## NOTAT: ETABLERING AV VEISYSTEM KNYTTET TIL MANGER TORG

Dato: 26.08.2015

Figur 1: Oversikt over dagens veisystem med godkjent plankart fra 10.06.15 lagt over.

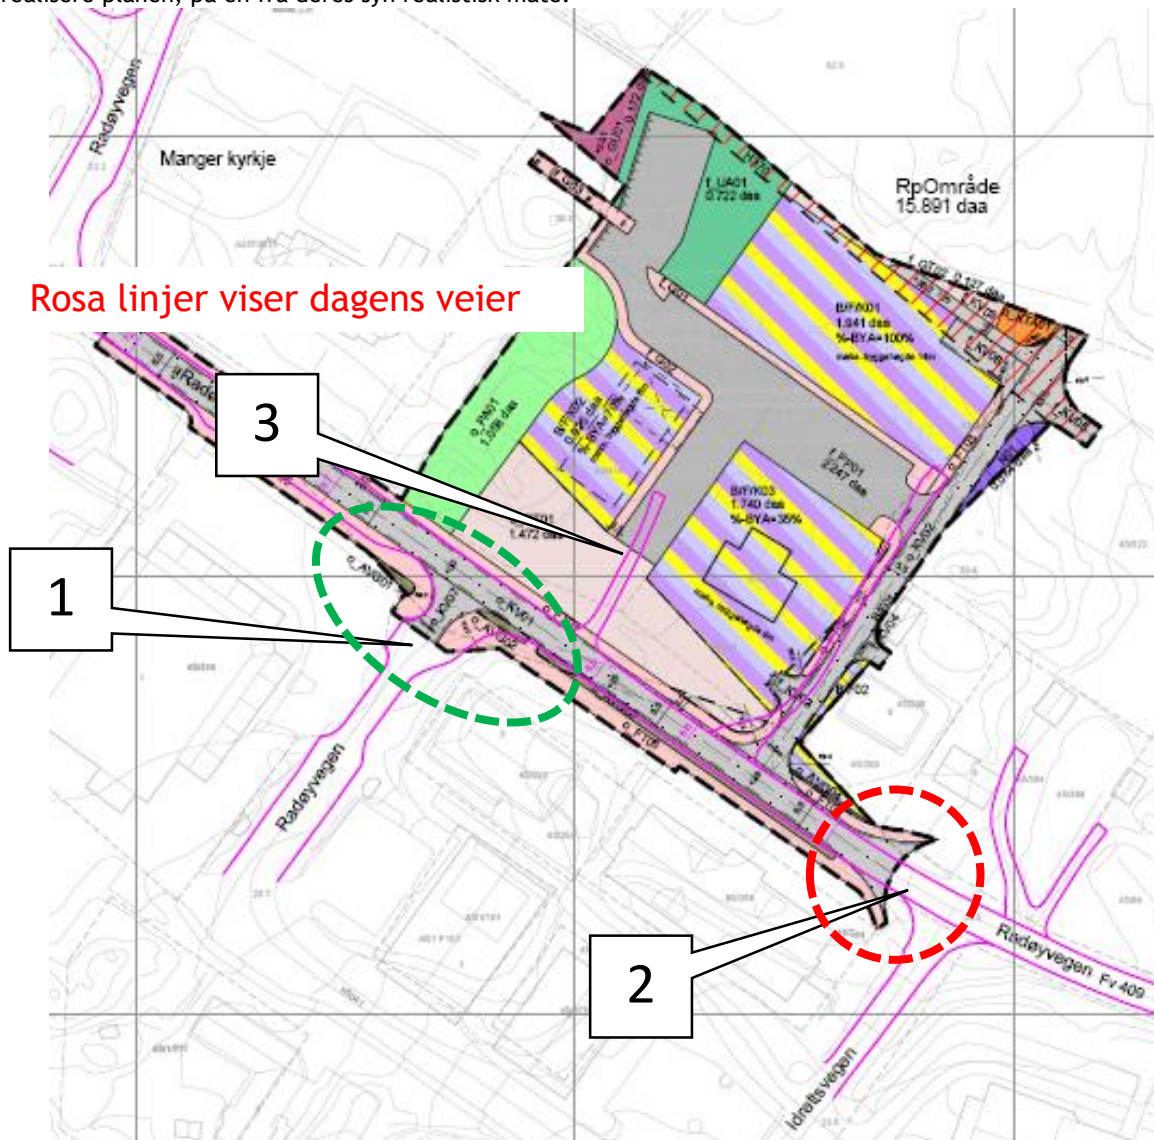
Områdene som ble diskutert er knyttet til krysset og fortau mellom Radøyvegen merket med grønn sirkel og nr. 1, Idrettsvegen merket med rød sirkel og nr. 2. Eksisterende vei merket med nr. 3.

Veisystemet i planen for Manger torg bygger på reguleringsplan for Manger sentrum fra 2008. Noen tilpasninger er gjort: eksisterende vei til «presteboligen» er tatt ut i reguleringsplan for Manger torg merket med nr. 3 i illustrasjon figur 1. Hovedtrekkene med etablering av rundkjøring og innsnevring av avkjørsel fra Radøyvegen ved grønn sirkel står fast.

Innsnevringen i krysset mot øst i Radøyvegen (grønn sirkel i figur 1 og 2 - markert som nr. 1) skal skje som en følge av etablert rundkjøring. Innsnevringen har ingen interesse for noen part før rundkjøringen er der. Rundkjøringen vil i framtid ha den funksjonen som krysset mot øst ved Radøyvegen har i dag.

*Statens vegvesen er villig til å se positivt på en eventuell dispensasjonssøknad om midlertidig bruk av eksisterende veg (figur 1 - nr. 3).*

Figur 2 Utsnitt av plankart for Manger sentrum.

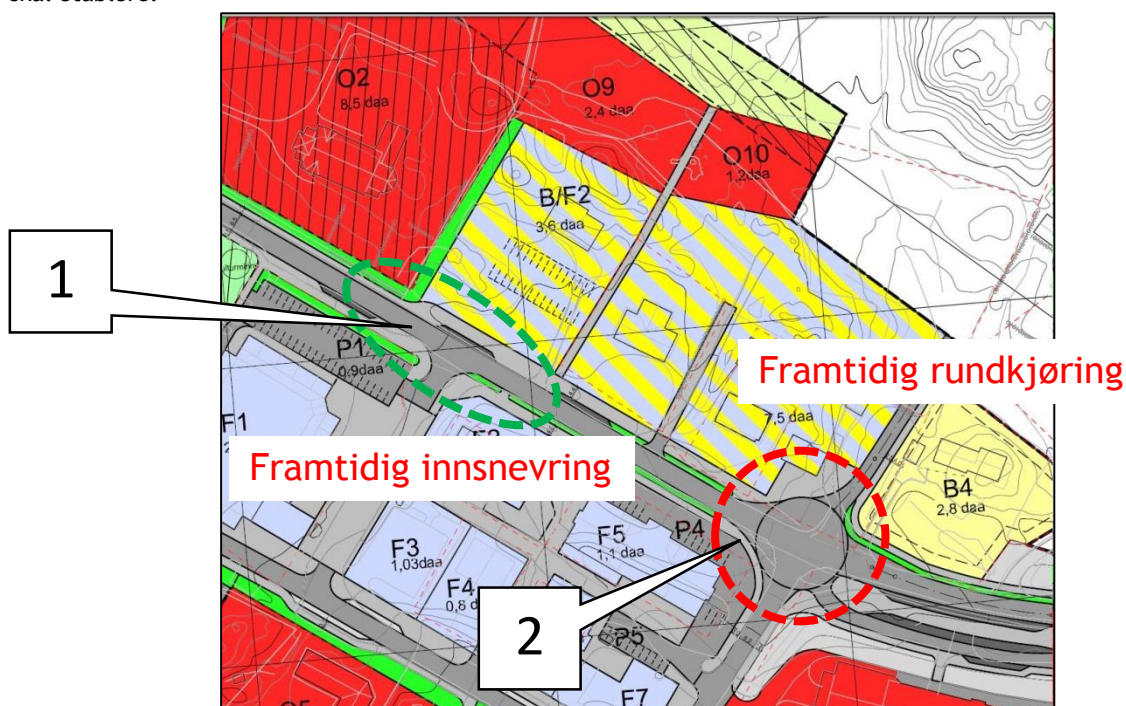
Når det gjelder fortau på sørlig side av FV409 Radøyvegen så er disse allerede etablert. Plankartet for Manger torg er tilpasset planen for Manger sentrum (se figur2). Her ligger det inne at det skal etableres rundkjøring slik avslutningen av reguleringsplanen for Manger torg viser (se figur1). Da det ikke foreligger planer for etablering av miljøgate med rundkjøring sørøst for vårt planområde med påfølgende innsnevring av krysset ved Radøyvegen mot vest ved Coop er en blitt enig med Statens vegvesen om å avgrense hvilke arealer Rema 1000 skal etablere.

Enigheten får da konsekvenser for planbestemmelse 2.3.10. som settes til side.

2.3.10 Kryss på motsatt side av hovedvegen skal snevrast inn i samsvar med reguleringsplan for Manger sentrum før avkjørsle til B/F/K01 – 02 kan takast til bruk.

Figur 3: Avgrensning av planområdet som viser hvor det skal foretas inngrep ved realisering av B/F/K01.

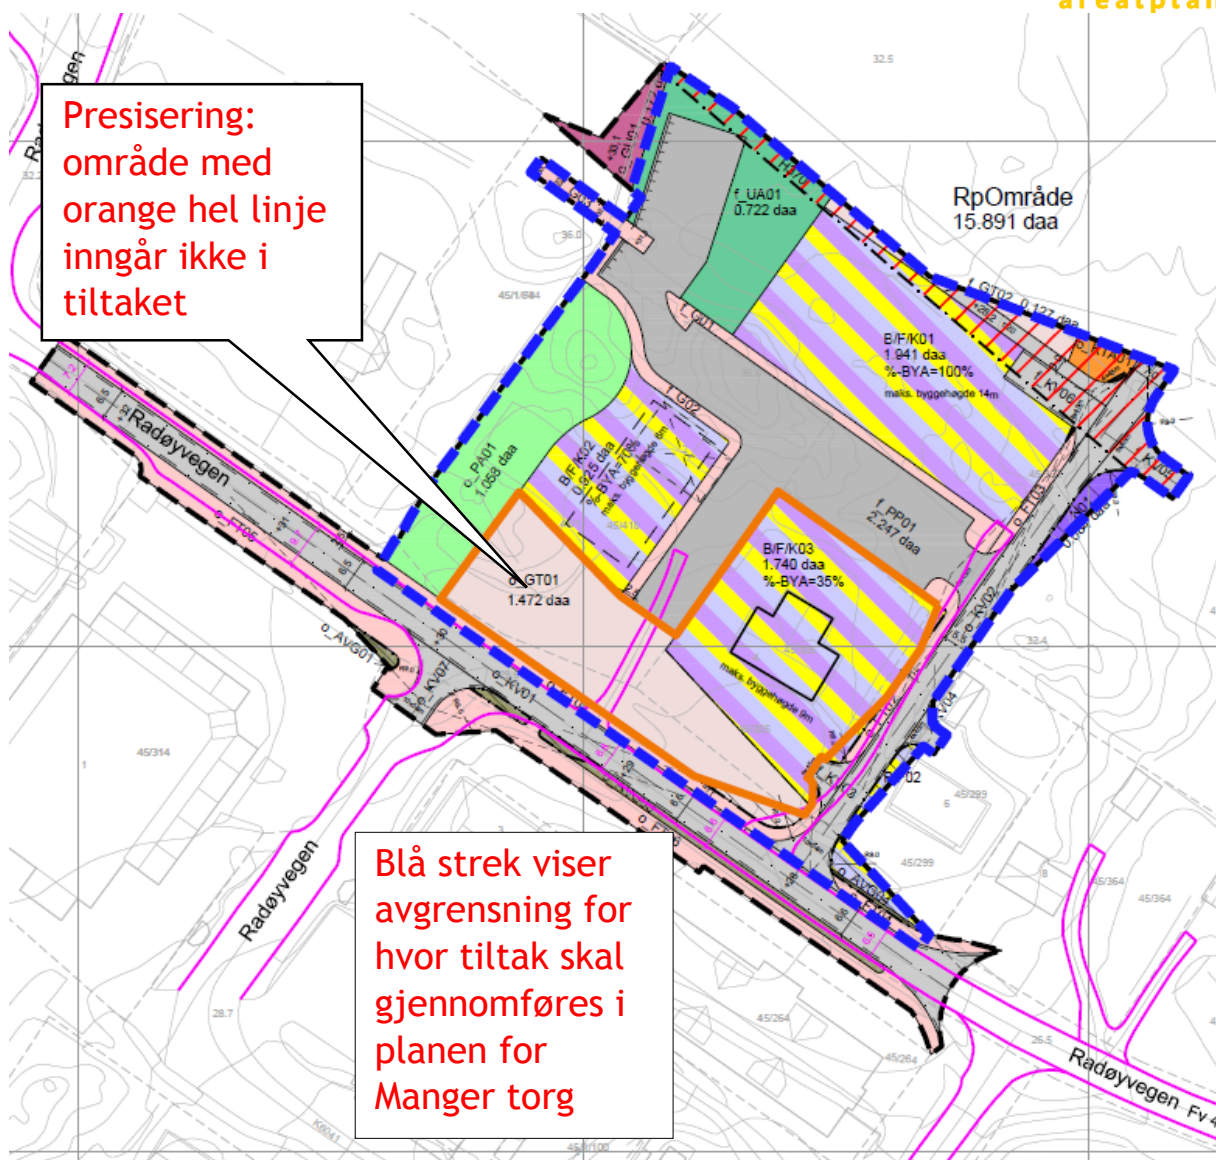
Det en videre har blitt enige om er at Rema 1000 skal etablere fortau i hht. 2.3.6 fra start av park på nordre side av FV409 fram til og med fortau FT04. Avslutningen her må tilpasses slik at en tar med tilstrekkelig areal slik at frisktsoner er med innenfor etablert fortau. Se illustrasjon der avgrensningen er lagt over plankartet for Manger torg i figur 3. Etter utbygging av fortau FT01 vil det være sammenhengende fortau fra krysset ved kirken/Radøyvegen og fram til og med bnr. 299 bare brutt av veg KV02 som blir ny innkjørsel til Manger torg.

Begrunnelsen er at det ikke har noen hensikt i dag å etablere mer her, da etablering av rundkjøring ligger langt fram i tid, og tilstrekkelig sikt er ivaretatt ved etablering av fortau sør for KV02 som vist i kartet med avgrensning (figur 3) - blå stiplet linje.

Når en samtidig etablerer sikker kryssing over fra fortau FT06 til FT01 over til det området der torget GT01 en gang skal etableres, vil dette være tilstrekkelig for å imøtekomme behovene for myke trafikanter som skal bevege seg gjennom området enten til butikken og/eller til kirken/bedehuset. Innenfor markert område i figur 3 vil gangveier og fortau og veier etableres som vist i plankartet og bestemmelser. Krysningspunktet og gangveien over vil være omtrent der eksisterende veg til den «gamle presteboligen» ligger i dag.

Områder som ikke er i Rema 1000 sitt eie eller er knyttet til rekkefølgekrav som Rema 1000 er forpliktet til å oppfylle og gjelder forhold innenfor planområdet markert med orange hel linje inngår ikke i tiltaket. Se figur 3.

Rema 1000 etablerer alle tiltak som er markert innenfor avgrensingen med blå strek (bortsett fra areal markert med orange linje i figur 3 som ikke inngår) i plankartet for Manger torg datert 28.05.15 og planbestemmelsene datert 28.05.15. Vedlegg 1.

**Statens vegvesen bekrefter samme oppfatning av framgangsmåte for realisering av veisystemet.**
